Freusburger Mühle – Vermerk I

- Projekt:** Integriertes Wasserbaukonzept für den Siegbogen an der Freusburger Mühle (Flusskilometer 107,5 – 108,9)
- Veranlassung:** Stellungnahme der BUND-Kreisgruppe Altenkirchen vom 17. August 2012 zum o.g. Konzept
- Aspekt:** Prüfung und Diskussion der Stellungnahme vor dem Hintergrund der örtlichen Auseinandersetzung um die Zukunft der Sieg und der Mühle in Freusburg

Abb. 9: Um je 2 Ausreißer bereinigte Abflussdaten der Steinfurter Aa, die gegenüber Eitorf knapp 10 Jahre länger vorliegen; hier sanken die Sommerwerte um rund 45 %

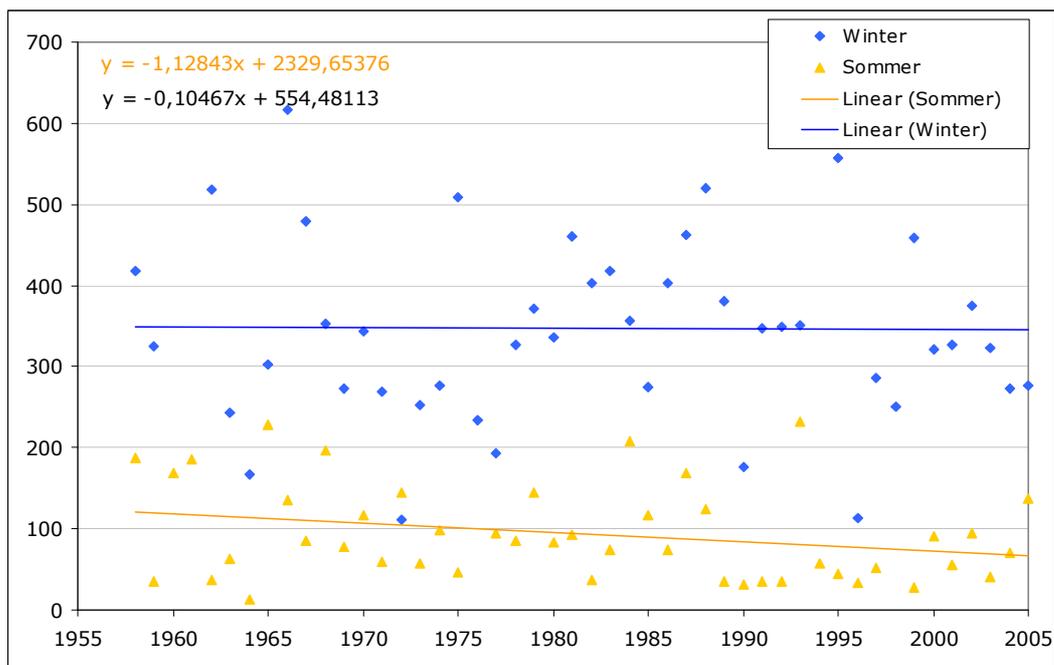
Quasi als Nebenprodukt dieser Auswertung lässt sich feststellen, dass die Sommerabflüsse der Sieg - von einzelnen Jahren abgesehen – zumindest in den letzten 42 Jahren (so lange reicht die Pegelreihe) stark abgenommen haben. Zwar kann man sich wie der BUND nun darauf verlegen, »die Gesamtheit der hydrologischen Abläufe und Entwicklungen in diesem Gebiet deshalb weiterhin unerschlossen« zu bezeichnen, da keine unerschöpflichen Pegelraten vorliegen. Doch zeigen zum einen Pegelreihen, die noch in den 1950er Jahren beginnen, durchaus ähnliche Tendenzen – vgl. Abb. 9.
